החלטות ועדה שימור	
תאריך	14.07.2024
סוג דיון	ועדה לשימור
מספר וועדה	6
מספר תיק שימור	6404

נתונים כלליים	
כתובת	ההסתדרות 6
שם המבקש	מלכה קורט בע"מ
סיבת הפניה	תמ"א 38 לתוספות. מבוקשת תוספת קומה וחצי, חיזוק המבנה, עמודת ממ"דים, חדר מדרגות ומעלית.
מספר תכנית	15604
סמכות	וועדה מקומית
איש קשר במחלקת השימור	אדר' אביגיל בן שמחון

החלטות ועדת השימור	
תאריך	14.07.24
סוג דיון	ועדה לשימור
מספר וועדה	6
מספר תיק שימור	6430

החלטות ועדה שימור	
תאריך	14.7.2024
סוג דיון	ועדה לשימור
מספר וועדה	6
מספר תיק שימור	6380

חזית דרומית מערבית -- מבנה ישן לצד מבנה חדש, המציג את רצף הבינוי המבוקש.

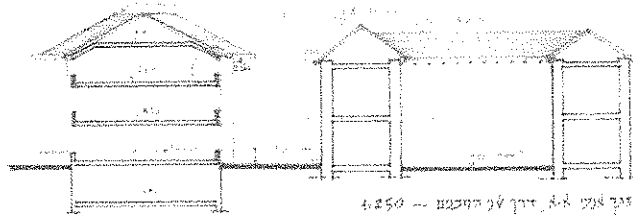
בשל כך, פסלה וועדת ערר את הבקשה להקלה בבקשה להיתר 2012/778.1 מכיוון שהוראות התב"ע קושרות באופן נחרץ ובלתי נפרד את הבניין החדש עם הבניין לשימור. ראו החלטת וועדת ערר מתאריך 25.10.22:

57. בענייננו, לשון התכנית כפי שבאה לידי ביטוי במטרות התכנית מלמדת כי כל העיקרה לקבוע את הוראות הבינוי לתוספת הבינוי ביתרת חלקה 21. מטרתה של התכנית הייתה לאפשר תוספת בינוי בחלקה הנותר פנוי של חלקה 21 באופן כפי שנקבע בנספח הבינוי לתכנית ובהיקף השטחים כפי שנקבע במסגרתו. נספח הבינוי הינו ברזולוציית פירוט הכוללת את גבהי הקומות, גובה סופי של מבנה חתכים ופרטי בינוי כאשר הבינוי החדש המופיע ביתרת החלקה מתכתב באופן ישיר עם מבנה בית הרב קוק המוצג לצידו. ראה למשל הצגת חזית דרום מערבית וכן הצגת חתך אנכי לבינוי דרך שני המבנים:

62. בחינת לשון התכנית, תכליתה וההיסטוריה החקיקתית מביאה אותנו לכלל מסקנה כי סטייה מהוראות הבינוי של התכנית הנקודתית מהווה סטייה ניכרת. שוכנענו, הן מהוראות תכנית 2907א והן מהוראות תכנית 3626, כי הוראותיה ודרישות הבינוי והעיצוב המפורטות בה, נועדו לקבוע את אופייה של הבנייה בתחום חלקה 21 והאופן שבינוי זה מתכתב עם המבנה לשימור בה.

63. בהינתן הוראות תכנית 2907א והתכנית הנקודתית 3626 הגענו לכלל מסקנה, כי אין המדובר בקביעה אדריכלית שגרתית של בינוי, כגון גובה או מספר קומות או אפילו הוראת בינוי כללית, אלא, בקביעה שמטרתה ייחודית שנועדה לקבוע את אופי הבינוי ביתרת חלקה 21 המוגדרת כאתר לשימור בית הרב. משכך, תוספת זכויות בהקלה וכן תוספת קומות בהקלה ואו כל שינוי בבינוי ובהיקפו סותר לטעמנו באופן ברור את כוונת התכנית ומטרתה. שינוי כאמור הוא שינוי מובהק של דרישת בינוי שנועדה "לקבוע את אופייה של הבניה בתחום התכנית...". ולכן מהווה לטעמנו סטייה ניכרת בהתאם לתקנה 2(10).

לסיכום, תכנית 3623 באה להגן על בית הרב מפני תוספות בנייה שיפגעו בשימורו ולכן הוועדה המחוזית קבעה בדיון בהתנגדויות לתכנית (2.7.1992) שהאילוצים כגון קווי הבניין הצפופים והגובה הם הרע במיעוטו ועדיפים על פגיעה במבנה. תוספת גובה לבניין החדש מעבר למאוסר, המוצעת בתכנית הנדונה, תפגע בבניין לשימור ותגמד אותו. המבנה החדש סמוך מאד למונומנט לשימור וממוקם בחצרו. לפיכך אין לאשר את הגובה המוצע.

מדינת ישראל ועדת הערר לתכנון ובניה מחוז ירושלים	ערר מס': ישיבה מס': תאריך: מש בקשה:	מס': מס': מס': מס':
---	--	------------------------------

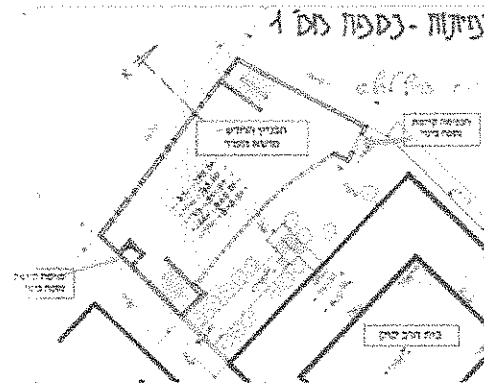
ב. המבנה סמוך מאד למבנים אחרים בני 8-9 קומות, חלקם סמוכים למבנים לשימור. תב"ע 3623 איפשרה קו בניין 0 בבניין החדש בחלקה 21 ולכן נוצר מצב לא תקין של צפיפות רבה. כאמור קו הבניין ניתן כאילוץ שמטרתו לפתור את בעיית זכויות הבנייה של בית הרב שלא נוצלו. קו הבניין הוא 0 על מנת להתרחק על כמה שניתן מהמונומנט לשימור, מהחצר, מהמדרגות החיצוניות ההיסטוריות ומהעצים. בניין של 10 קומות בסמיכות כה רבה למבנים קיימים אינה סבירה בייחוד שמדובר במרקם לשימור, אחד המיוחדים בעיר, הכולל מבנים שנבנו במאה ה-19 שבשנים האחרונות אושרו מבנים צמודים אליהם באופן לא סביר. כך לדוגמא המבנה החדש ברחוב הנביאים 45 שמרחף מעל אכסניית בנימין – מבנה מרשים שנבנה ע"י כומר רוסי כאכסניה בשנת 1886. תוספת הקומות והריחוף אושרו כ"פרס" על שימור אכסניית בנימין שהוגדר בתכנית כשצ"פ ולכן הדרישה לשימורו דרשה תמריץ. ראו דבריו של איציק שווייקי מהמועצה לשימור אתרים בוועדת ערר שדנה בהיתר 2012/778.1 בתאריך 2.8.2017. לפי דבריו המבנים האחרים השתוו לבניין זה שלא כדיון.

1. פי קנה המידה... שמובילה אל מתחם בית אנה טיכו... זה מעפיל ולא מתאים.
2. לגבי הקומות, הם ניתנו בחטא, והכונה שלי לבניינים האחרים מטביב, ברחוב
3. הנביאים. יש בניין שהוא נקרא בית, אני חתמתי על הבנייה, מה שיקרה, יש בית
4. שנקרא שנקרא וזניית בנימין, בית יד שדה, נבנה על ידי הרוסים, הוא לשימור,
5. תכנית גוש 50 תכנון להרחיב את הנביאים ולמחוק את הבית לשימור, לפי תכנית
6. גוש 50 היה רשום כקונטור, הוא לא היה להריסה, המועצה לשימור אתרים ביקשה
7. והתחנה לשמר את הבניין. הגיעו אלי ואמרו אנו מוכנים לשמר את הבניין, אמרנו
8. אם לא תהיה את הבניין אנו מוכנים לתת את הנקמת גובה שניתנה. דיברו על
9. מספר הקומות, זו ההקלה שניתנה. אם זו ההקלה שניתנה, השכן השני קבל, אמר
10. למת אני לא... זה בחטא ולא קשה לבניין. הם שימרו את הבניין, נראה אותו בזרז
11. הבאים. לא אני, אלא כולם.

לפיכך השוואת גובה המבנה הנדון לגובה הבניינים הסמוכים אינה מוצדקת.
